**Stadt Adenau
Verbandsgemeinde Adenau**

**2. Änderung des Bebauungsplans
„Camping- und Freizeitanlage Teil II“
in „Solarpark Adenau“**

**Abwägungen und Beschlussvorschläge
zu den vorgebrachten Stellungnahmen gemäß
§§ 2 (2), 3 (1) und 4 (1) BauGB**

Stand: August 2024

Auszug aus der angepassten Planzeichnung

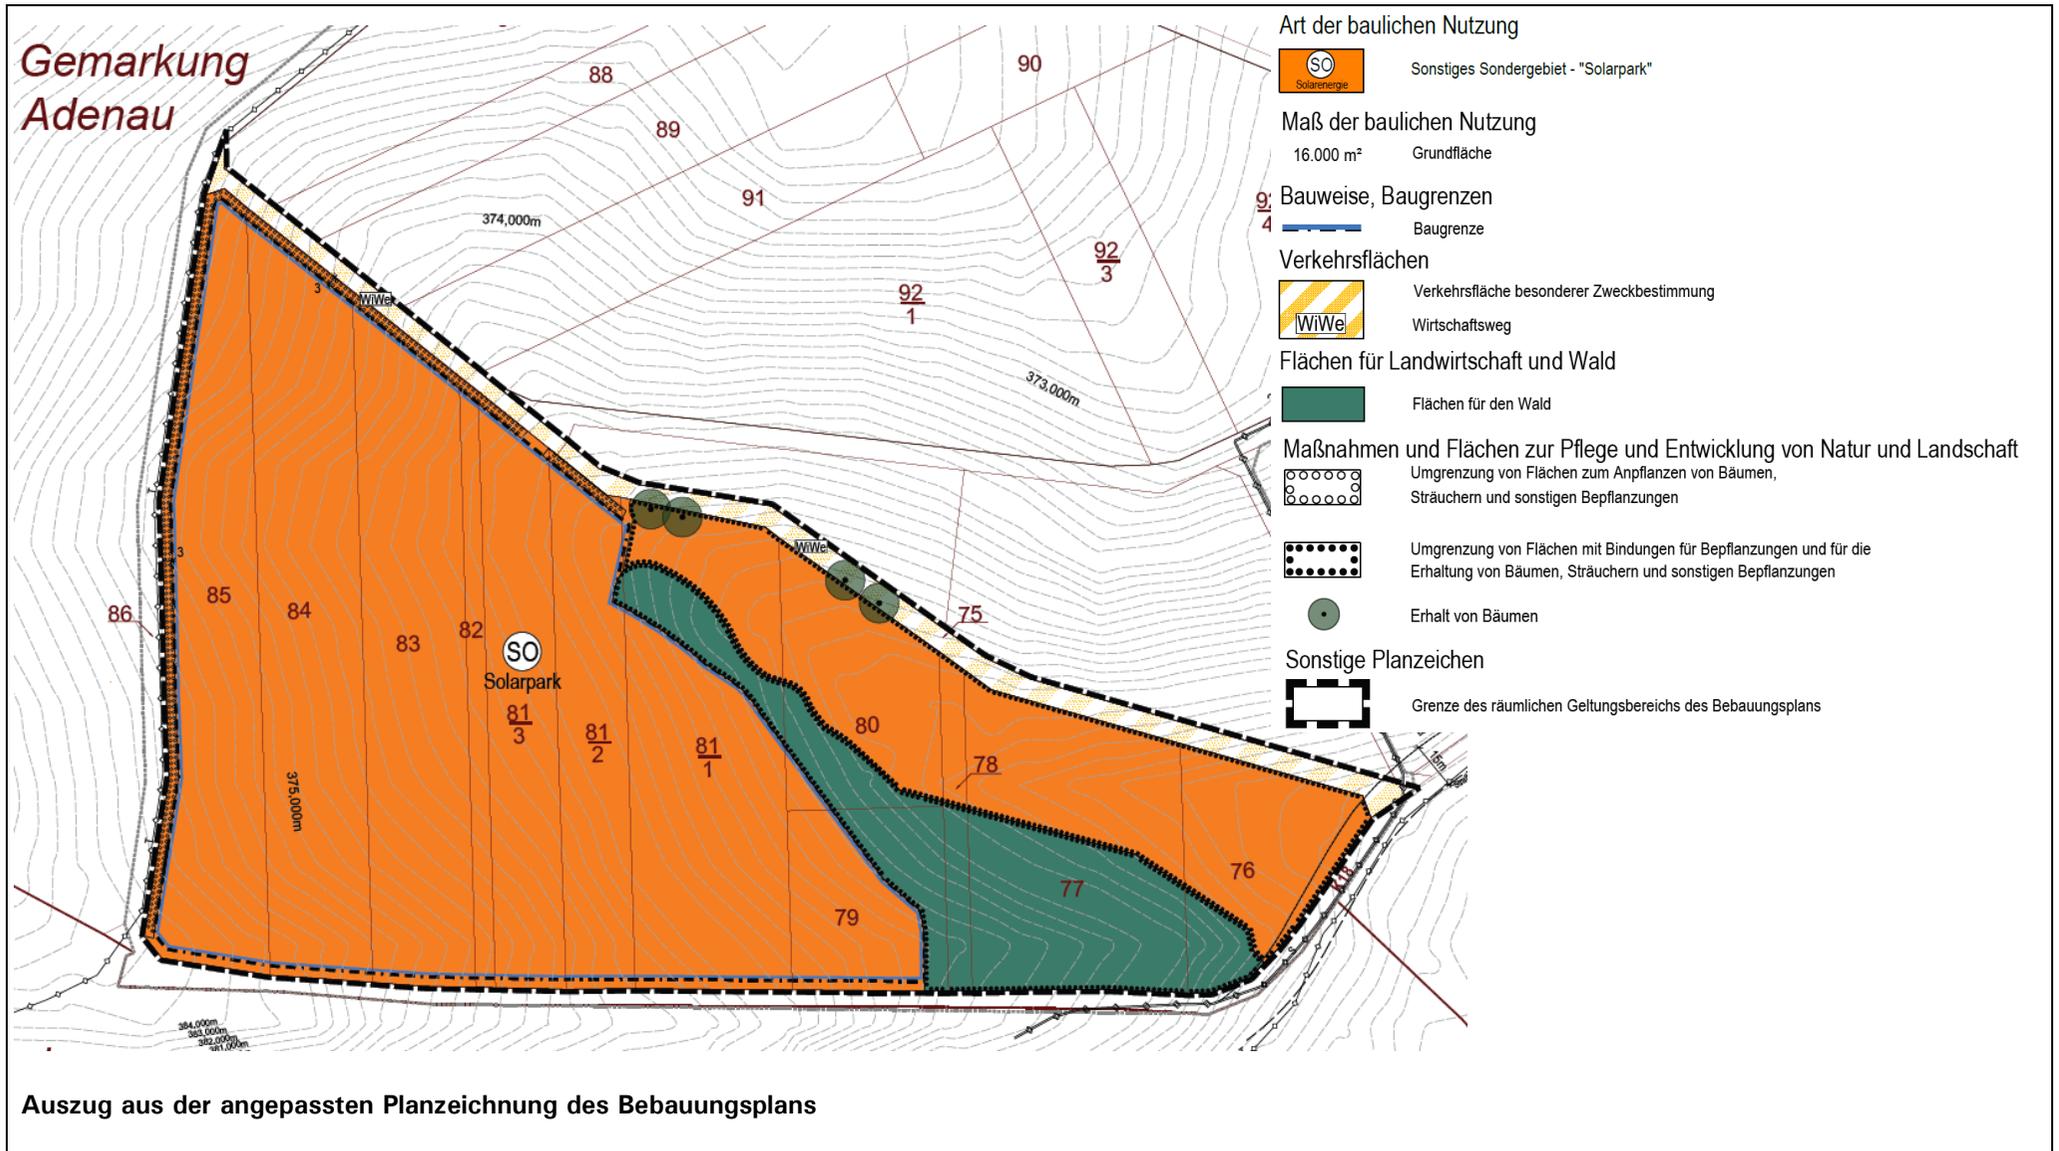
getroffenen Aussagen in Kapitel 1.2 des Umweltberichts sind durch entsprechende Kartierungen zu belegen und im Umweltbericht darzulegen. Auf Grund der Größe und Heterogenität des Untersuchungsgebietes müssen **mindestens fünf Vegetationsaufnahmen mit prozentgenauen Deckungsgraden einer jeden Art an repräsentativer und zu dokumentierender Stelle kurz vor der ersten Mahd durchgeführt werden.** Hierzu sind Vegetationsaufnahmen nach J. BRAUN-BLANQUET erforderlich. Ebenfalls fragwürdig ist, ob die Bestände an Obstgehölzen sowie das im Umfeld befindliche Grünland nicht als Streuobstwiese zu werten ist. Hier fehlt eine gutachterliche Einschätzung. Es wird erneut auf die Vollzugshinweise zur Landesverordnung über Gebiete für Solaranlagen aus Acker- oder Grünlandflächen in Benachteiligten Gebieten, Unterpunkt „natur- und landschaftsfachliche Belange“ vom Februar 2022 hingewiesen: Der Bau von PV-Anlagen auf „nicht artenarmen Grünlandflächen“ ist nach den aktuellen Hinweisen in der Regel nicht zulässig.

Entgegen der Vorabstimmung und den Empfehlungen der Unteren Naturschutzbehörde wurde u.a. keine Tagfalter-Erfassung durchgeführt. Insbesondere das Vorkommen und die Beeinträchtigung von hellem und dunklem Wiesenknopf-Ameisenbläuling ist anzunehmen. Die vorgenommene Grünlanderfassung ist für eine Habitatpotenzialanalyse in Bezug auf die Wiesenknopf-Ameisenbläulinge nicht ausreichend. An dieser Stelle wird nachdrücklich auf die Tatbestände und Zugriffsverbote nach §44 BNatSchG hingewiesen. Es ist weitergehend sicherzustellen, dass im Plangebiet keine Winterquartiere streng geschützter Arten beeinträchtigt werden und dem Kapitel 5. und 6. der Artenschutzrechtlichen Prüfung zwingend zu ergänzen. Es

Erhebliche Planungsrisiken wie das Vorkommen pauschal geschützter Flächen und das Vorkommen von streng geschützten Arten bleiben bis zur Vorlage entsprechender Erfassungen für die Gemeinde bestehen.

Da eine Ausnahme oder Befreiung für den Eingriff in die gesetzlich geschützten Biotop nach Abstimmung mit der Unteren Naturschutzbehörde aktuell nicht in Aussicht gestellt wird, werden diese Bereiche zunächst von der Bebauung durch PV-Module ausgespart. Die nördliche Teilfläche wird dazu aus dem Geltungsbereich des Bebauungsplans ausgegliedert, die südöstliche Teilfläche mit Vorkommen des Großen Wiesenknopfs wird als Fläche zur Pflege und Entwicklung von Natur und Landschaft festgesetzt, um das Habitat für den Wiesenknopf-

Ameisenbläuling zu erhalten.

Sollten die geschützten Grünlandflächen im nördlichen Teilbereich zu einem späteren Zeitpunkt ebenfalls für die Errichtung einer Freiflächensolaranlage genutzt werden können, wäre ein weiteres Änderungsverfahren des Bebauungsplans notwendig.

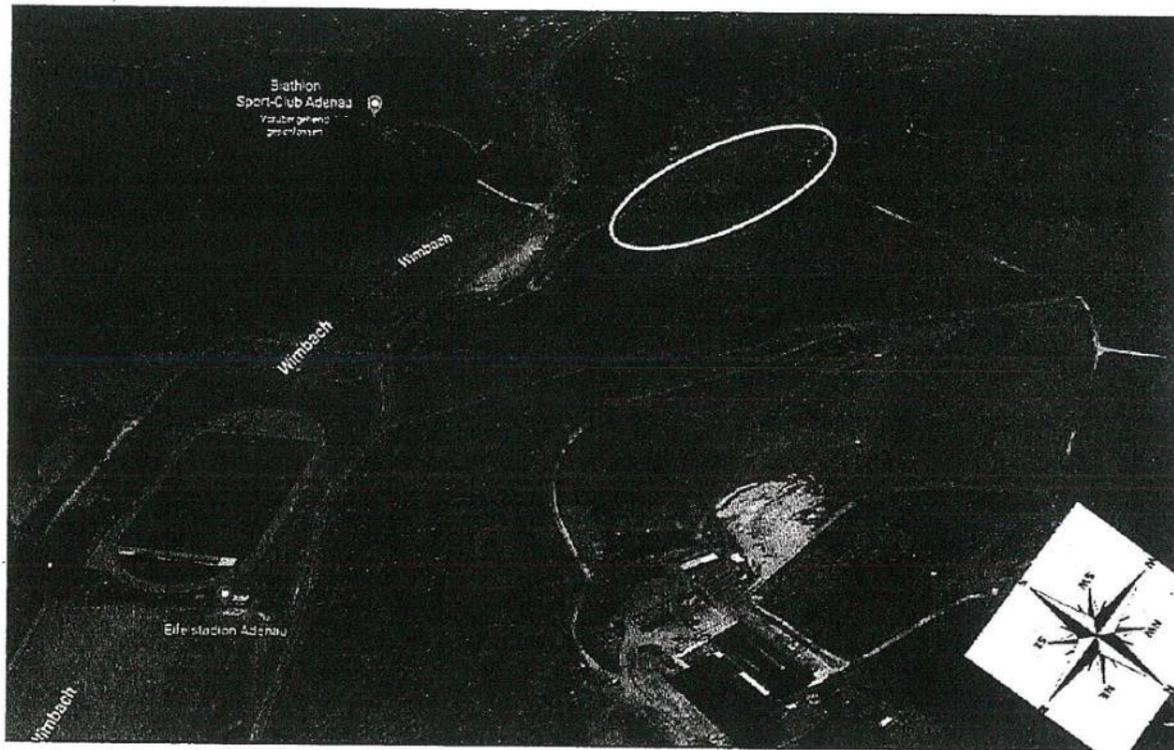
Der Laubwaldkomplex erreicht laut Ertragstafel (III. Ertragsklasse im Alter 180) an diesem Standort eine mittlere Baumhöhe von rd. 25 m. Die Luftbildaufnahme wurde mittags gemacht, so dass der erkennbare Schattenwurf im Tagesverlauf und bei tiefstehender Sonne noch länger werden kann. Dies bedeutet, dass der 30 m Abstand zum Wald nicht ausreicht, da das Gelände dort ansteigt. Hier wird – vor dem Hintergrund von Topographie und Baumbestand – von einem Sicherheitsabstand von mindestens einer doppelten Baumlänge – also 50 m – ausgegangen.

Wir stimmen der Errichtung des geplanten Solarparks auf der Gemarkung Adenau grundsätzlich zu. Es sollte jedoch grundsätzlich ein **Sicherheitsabstand von 50 m** im **Süden** an den bestehenden Privatwald eingehalten werden, um die Durchführung der ordnungsgemäßen Forstwirtschaft ohne Einschränkungen und Bewirtschaftungerschwernisse fortführen zu können. Negative Auswirkungen durch das Vorhaben auf die ordnungsgemäße Bewirtschaftung des Waldes sind zu vermeiden.

Zudem sollte eine Baugrenze im Bebauungsplan bzw. Flächennutzungsplan mit dem von uns geforderten Sicherheitsabstand zum Wald von 50 m ausgewiesen werden, um die FPV-Anlage vor Verschattung bzw. Beschädigung zu schützen. Dadurch wird auch die Durchführung der ordnungsgemäßen Forstwirtschaft ohne Erschwernisse sichergestellt und der Betreiber der FPV-Anlage vor wirtschaftlichen Einbußen und Haftungsrisiken geschützt.

Die Einhaltung eines 50 m Sicherheitsabstandes würde zu erheblichen Verlusten von PV-Flächen führen. Eine wirtschaftliche Ausnutzung des Plangebietes ist im Sinne des Projektierers.

Die bestehenden Gehölzbestände im Plangebiet werden durch entsprechende Festsetzungen als Flächen zur Pflege und Entwicklung von Natur und Landschaft erhalten bleiben. Durch den verringerten Geltungsbereich (s. Stellungnahme der Kreisverwaltung und deren Abwägung) wird zur besseren Ausnutzung der Gesamtfläche an die bestehenden Gehölze im Süden, außerhalb des Geltungsbereiches herangerückt. Es wird empfohlen, die Belange des Forstes und der angrenzenden Privatwaldbesitzer über eine Haftungsverzichtserklärung privatrechtlich zu klären.

Einbußen durch Verschattungen sowie mögliche Beschädigungen der Anlage werden vom Projektierer in Kauf genommen. Im Zuge des Baugenehmigungsverfahrens wird der finale Abstand der Solarmodule zum Wald unter technisch-wirtschaftlichen Gesichtspunkten festgelegt. Eine ordnungsgemäße Bewirtschaftung des Waldes ist über die Wegeparzelle zwischen Geltungsbereich des Bebauungsplans und angrenzendem Wald weiterhin möglich und hätte auch bei Umsetzung des Ursprungsbebauungsplans so erfolgen müssen.

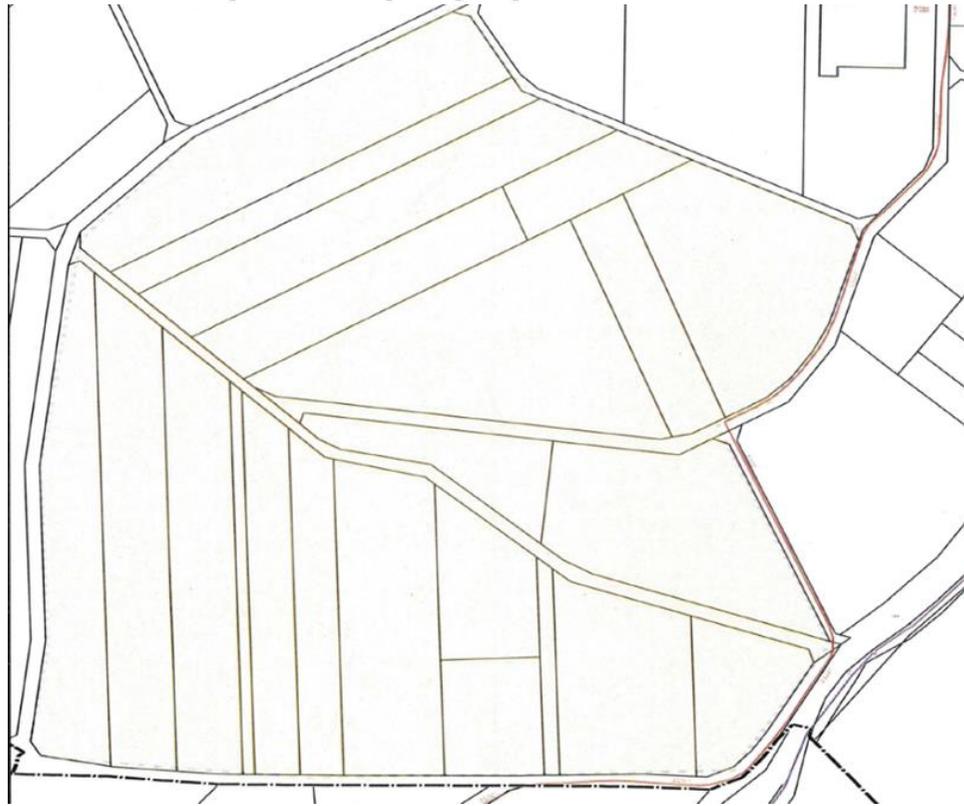
Gegen die Planung haben wir keine grundsätzlichen Einwände. Am Rand des von Ihnen angezeigten Ausbaubereiches befinden sich Telekommunikationslinien der Telekom Deutschland GmbH, die ggf. von Baumaßnahmen berührt werden.

Die vorhandenen Telekommunikationslinien sind aus dem beigefügten Plan ersichtlich. Unsere unterirdischen Telekommunikationslinien wurden im Ortsbereich in einer Regeltiefe von 60 cm und außerhalb des Ortsbereiches in einer Regeltiefe von 80 cm verlegt.

Keine Einwände, Hinweise zu Mindestabständen zu Leitungen am Nordrand des Plangebiets und die Einhaltung des Schutzes der Anlagen.
